Modulo per la presentazione delle osservazioni per i piani/programmi/progetti sottoposti a procedimenti di valutazione ambientale di competenza statale

Progetto per la realizzazione di impianto eolico denominato "Poggio alle Pancole" Comune di Lajatico (PI).
Codice della procedura 7874 data di avvio 4-1-2022.

Progetto per la realizzazione di un impianto eolico, denominato "Poggio alle Pancole", costituito da n. 7 aerogeneratori, per una potenza complessiva pari a 42 MW, e delle rispettive opere di connessione alla RTN, da realizzarsi nel Comune di Lajatico (PI). Cod procedura 7874

OSSERVAZIONI – ALLEGATO 3

DOC 1

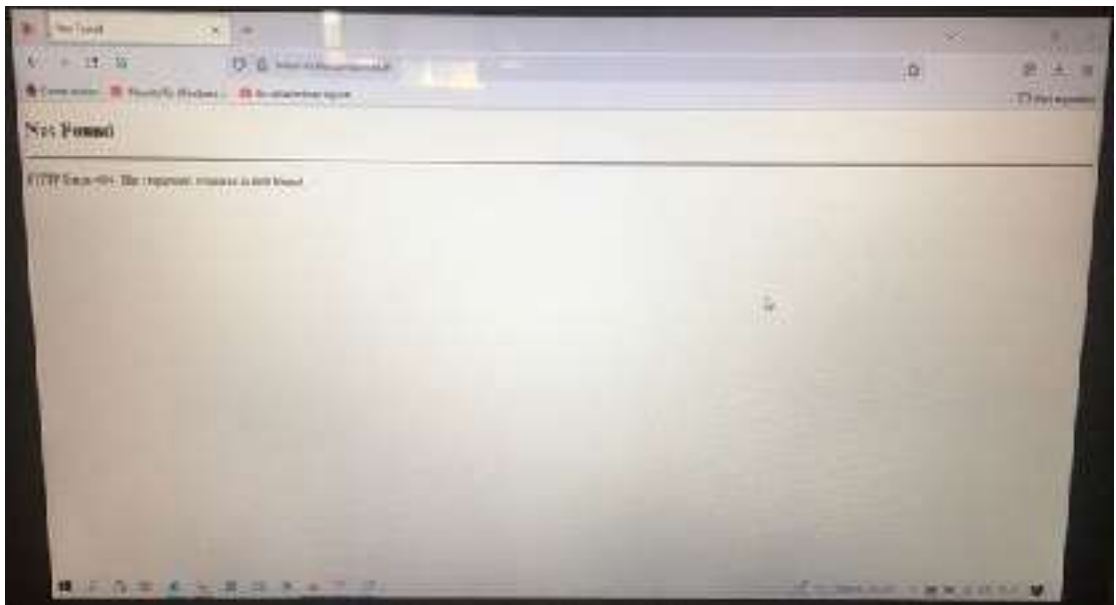
Preliminarmente, preme evidenziare che si riscontrano anomalie e scarsa trasparenza per l'accesso al sito web del MITE ove effettuare la pubblica consultazione della documentazione progettuale, a cominciare dall'AVVISO PUBBLICO che indica un link non funzionante (www.va.minambiente.it) (vedi **DOC. 1**).

DOC 3

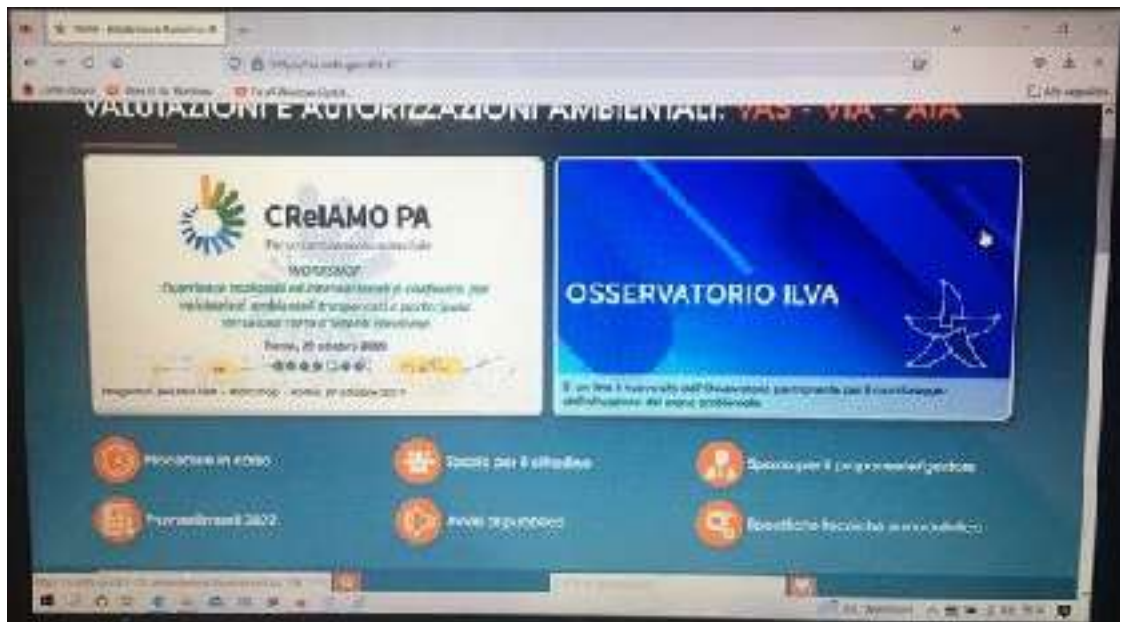
Facendo un altro percorso per accedere ai documenti del progetto e cioè cercando sul motore di ricerca il Ministero della Transizione Ecologica ed entrando nel sito web del MITE – Valutazioni e autorizzazioni ambientali - VAS-VIA-AIA e cliccando su procedure in corso (vedi **DOC. 2**), si aprono elenchi di pratiche di cui 1848 riguardanti la “Valutazione Impatto Ambientale”; in nessuna delle sottovoci compare il progetto in argomento, nemmeno tra quelle che riguardano la legge obiettivo (vedi **DOC. 3**).

DOC 4

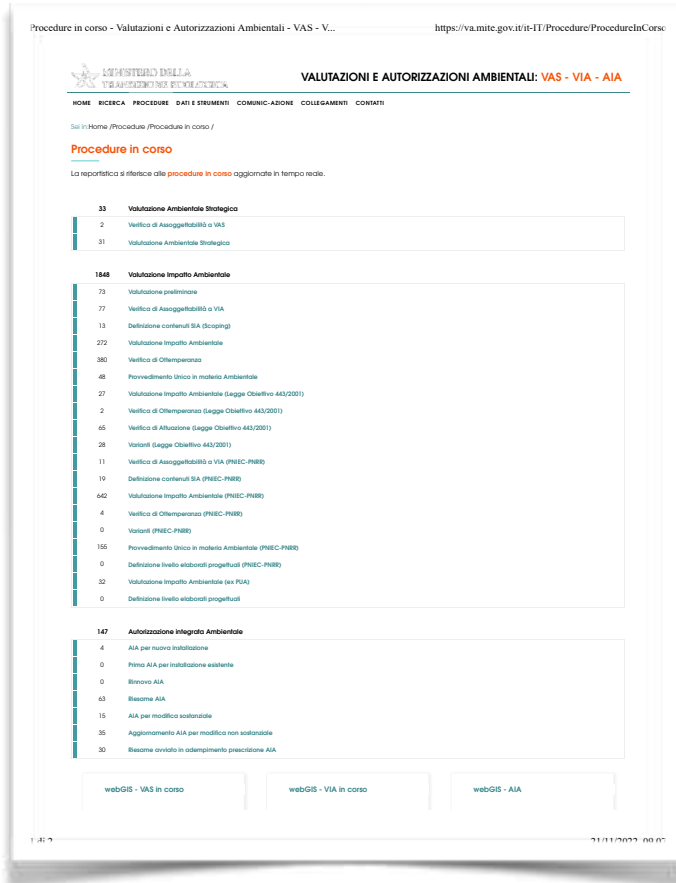
Addirittura se proviamo a reperire il progetto aprendo webGIS delle VIA in corso situato nel riquadro centrale in basso (vedi **DOC. 4**), una volta cliccato, dopo molto tempo di attesa e numerosi tentativi di accesso, ci appare la schermata con su scritto “*Errore caricamento pagine - Tempo di connessione scaduto*” (vedi **DOC. 5**).

DOC 6

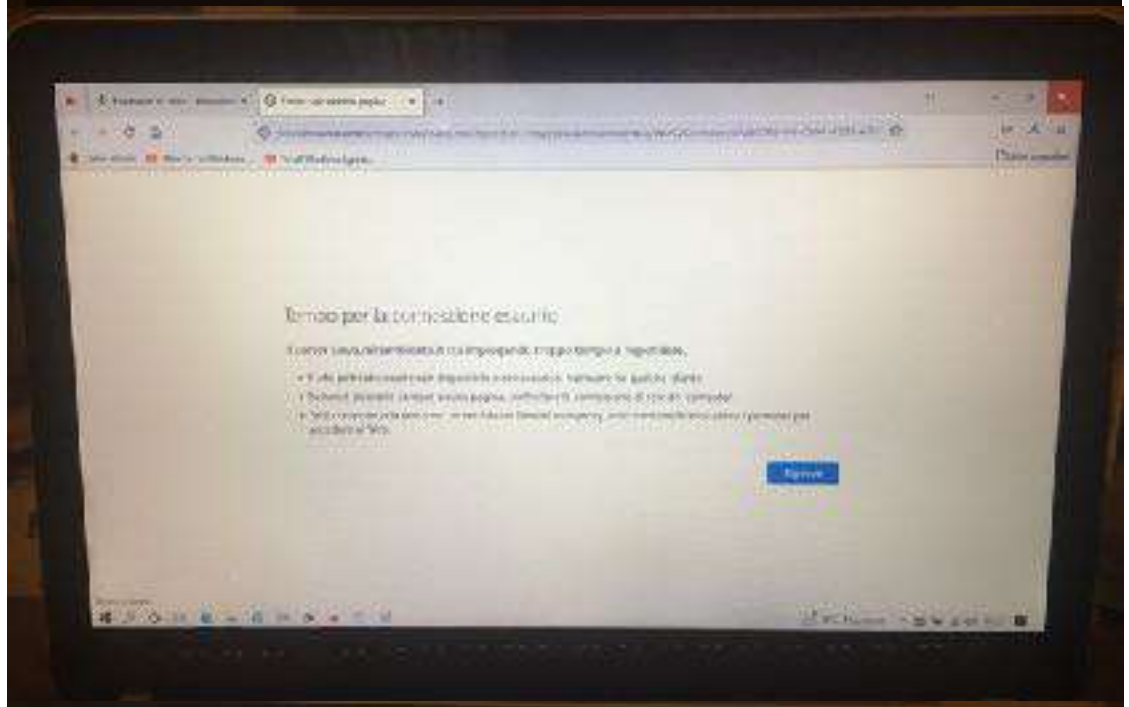
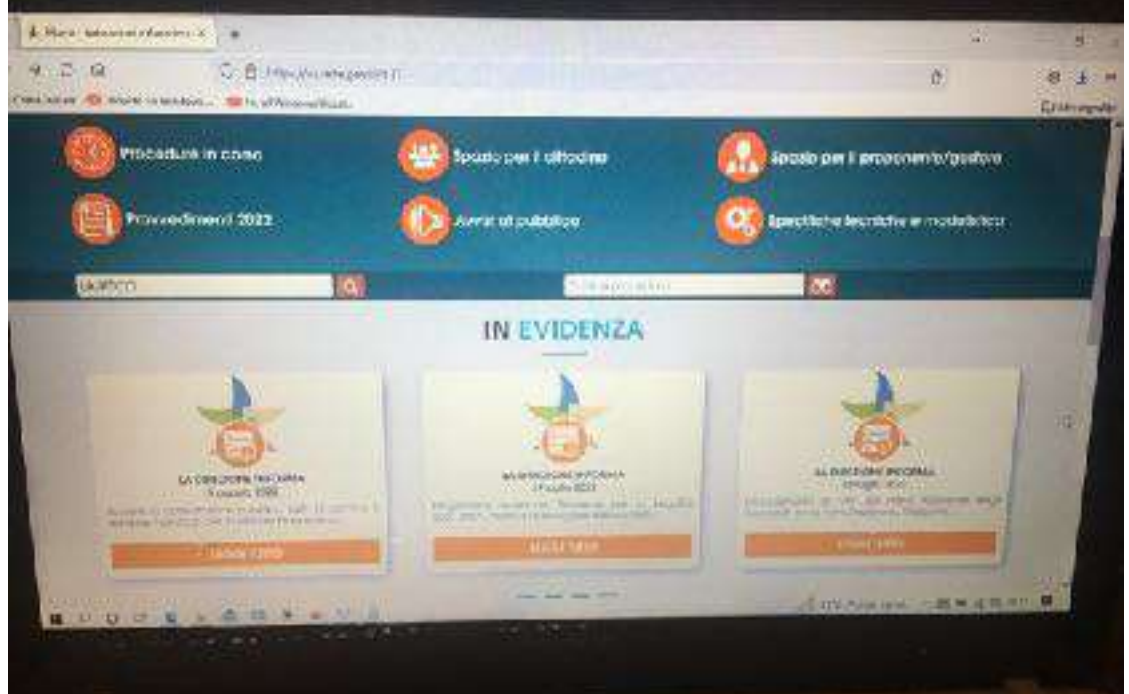
Neanche ritornando sulla home page del MITE valutazioni e autorizzazioni ambientale, nella barra in basso, scrivendo “LAJATICO” si riesce ad entrare in una pagina che contiene un elenco con il progetto in argomento: la schermata che appare dice infatti che “*Si è verificato un errore*” (vedi **DOC. 6 e 7**).

Estratto tavola 20V036_L_Visibilita_Lajatico_beni_A1_DEF.pdf

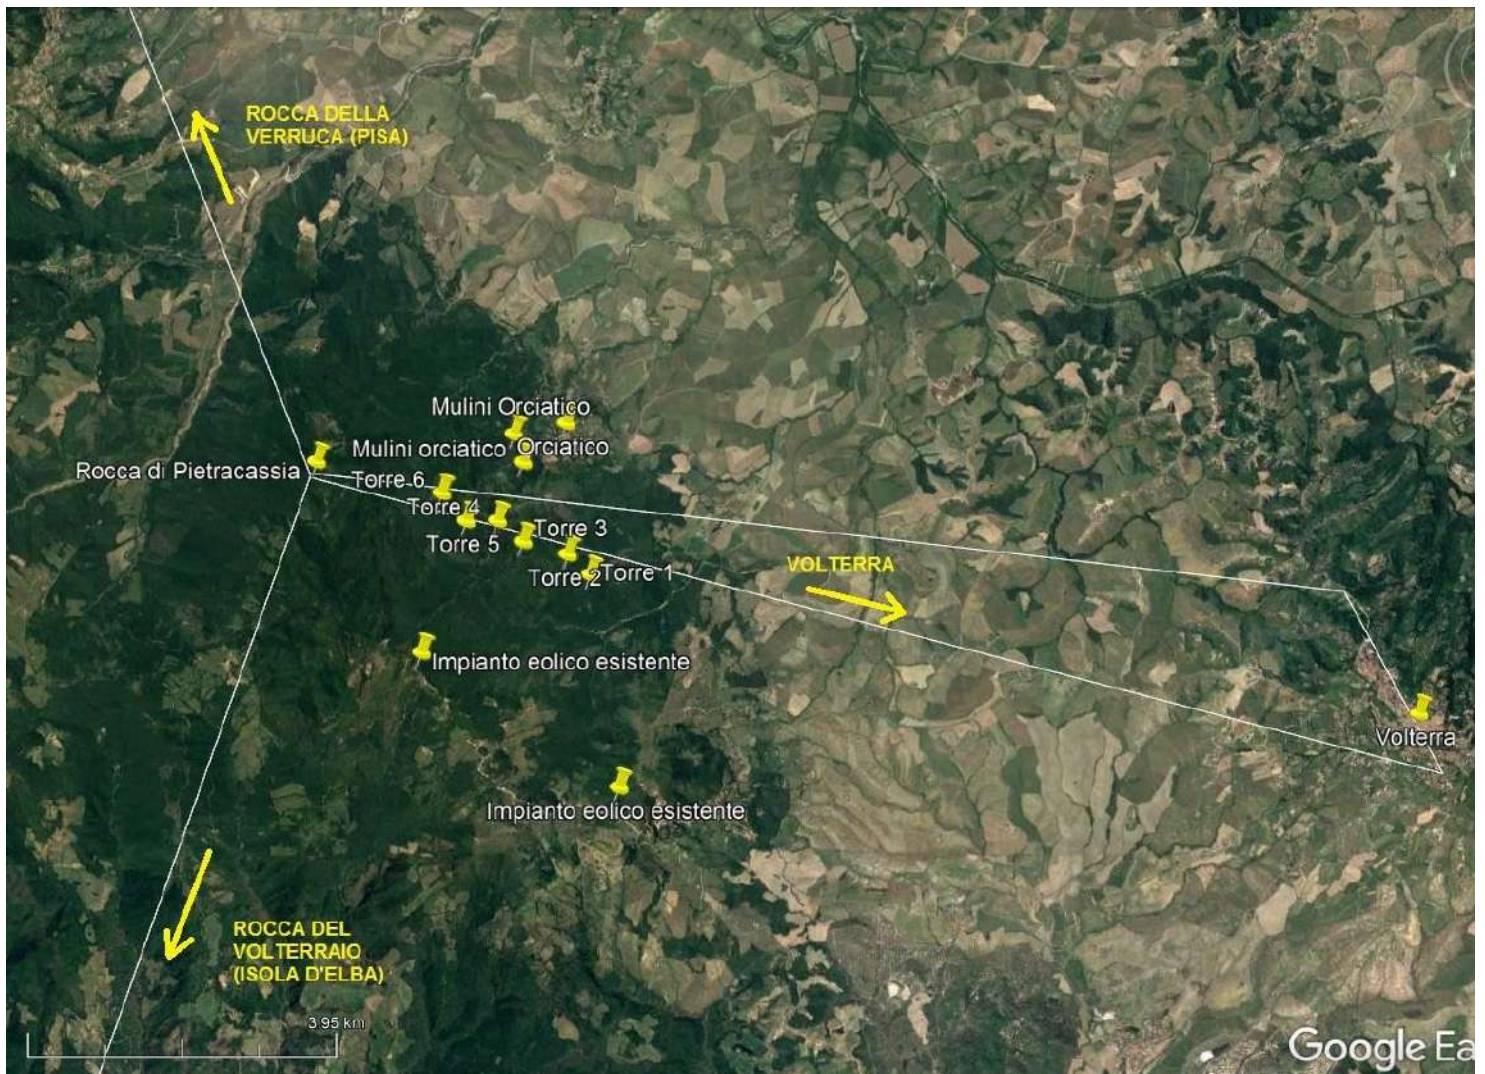
A maggiore chiarimento si riportano di seguito le valutazioni effettuate dal principale bene tutelato "rocca di Pietracassia tra le altre cose parzialmente ristrutturato proprio con fondi ministeriali – regionali –

Posizione della Rocca di Pietracassia al centro delle direttrici visive verso i Monti Pisani (rocca della Verruca), Isola d'Elba (Rocca del Volterraio), Volterra

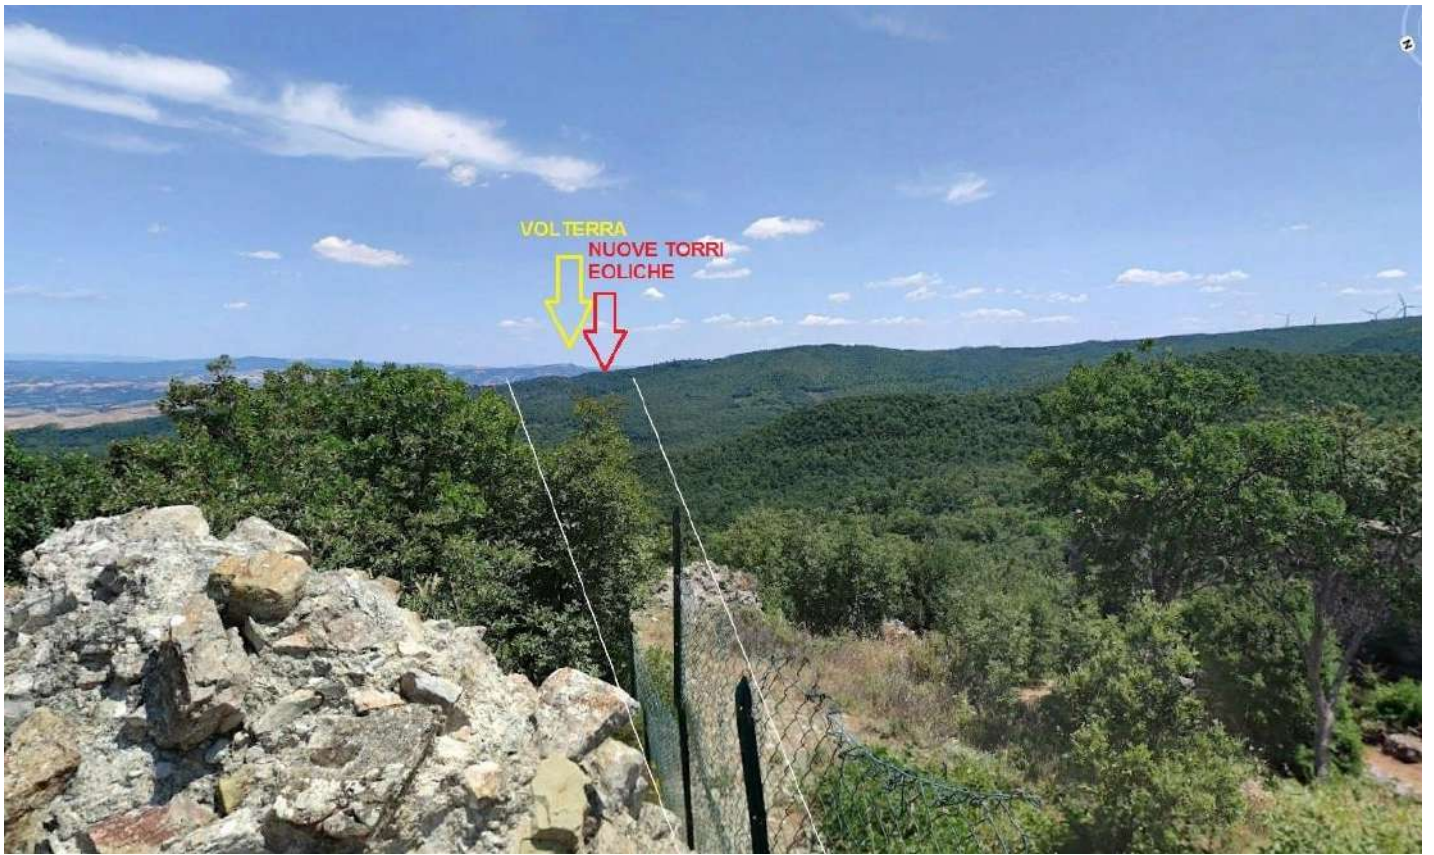
Il progetto del nuovo parco eolico invece è posto proprio lungo la direttrice Rocca di Pietracassia – Volterra, e le prime torri eoliche sono site ad una distanza molto ridotta dalla Rocca (meno di 2 chilometri). La realizzazione del Parco potrebbe perciò distruggere per sempre la più importante direttrice visiva storica che ancora possiamo apprezzare, con grave, insipiente e irreparabile danno al paesaggio, alla storia e alla cultura del territorio.

Vista dalla Rocca di Pietracassia verso Volterra – il nuovo parco eolico andrebbe ad impattare proprio sulla direttrice, e posto a meno di 2 chilometri, impedirebbe la vista di Volterra dalla Rocca; il parco eolico esistente, visibile sulla destra, è posto tra 4 e 6 chilometri, ed è èarzialemente nascosto da un colle più alto.

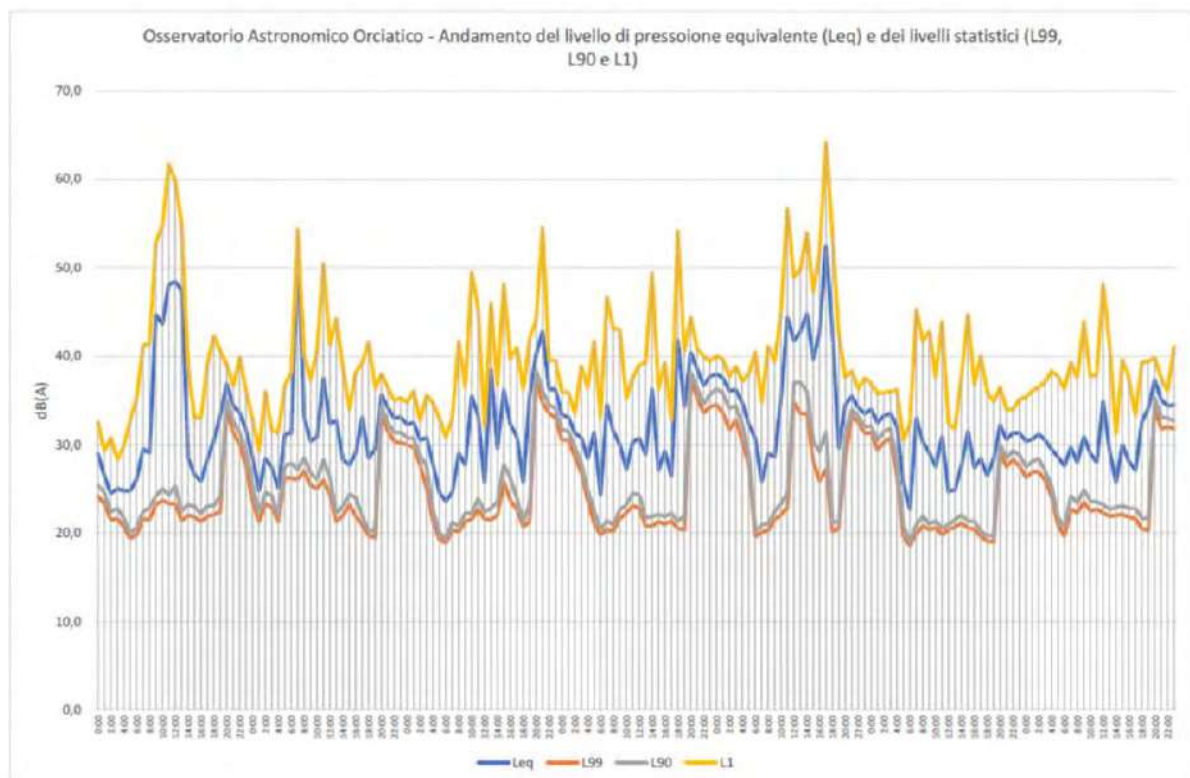
Se ne deduce che ipotizzando un abbattimento delle pareti inferiore a quello della valutazione e conforme alle stime riportate il criterio differenziale a finestre aperte si applica e SI SUPERA, sempre con riferimento ai bassi livelli di rumorosità registrati e che sono caratteristici della zona.

di pressione istantanea L1 si aggirano intorno ai 63 e 65 dB(A) o comunque superiori a 50 dB(A) e questo per periodi di 4 e 9 ore, quindi per buona parte della giornata.
